## 【重要なお知らせ】

### ドライブレコーダーリアカメラ交換のお願い

・ XLDR-L2S/KG-R-S/B      ・ XLDR-ADAS-R-S/B

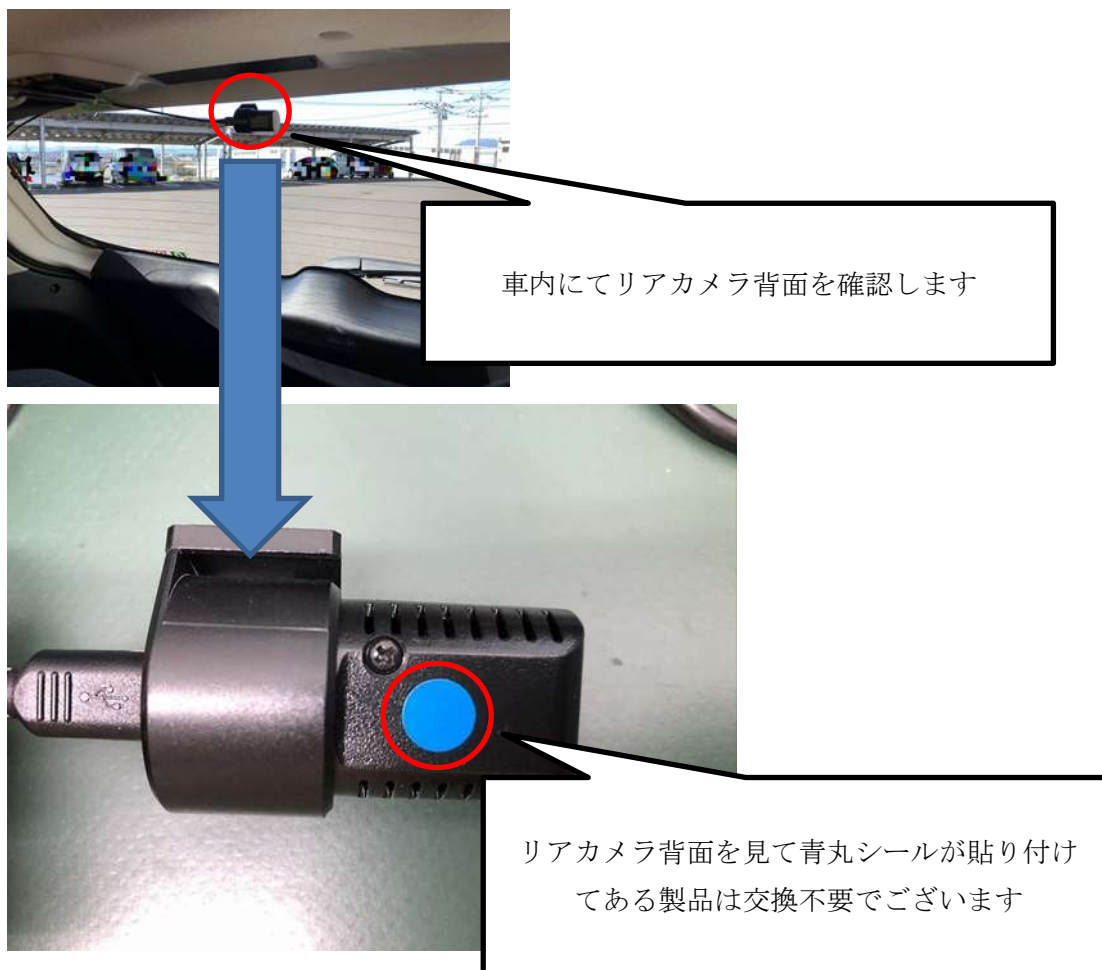
この度、弊社ドライブレコーダー製品の一部（下記型番）のリアカメラ LED が点滅する仕様になっているものがあり、『道交法第 218 条 6 項』に抵触することが判明致しました。

リアカメラを正面から見て右下の LED ランプが点滅しているものは交換が必要です。

リアカメラ無灯火製品と無償交換させていただきます。

※2019年11月7日以降の出荷品にはリアカメラ背面に青丸シールが貼り付けてあります。青丸シールが貼り付けてあるカメラは交換の必要性はございません。（下写真ご参照）
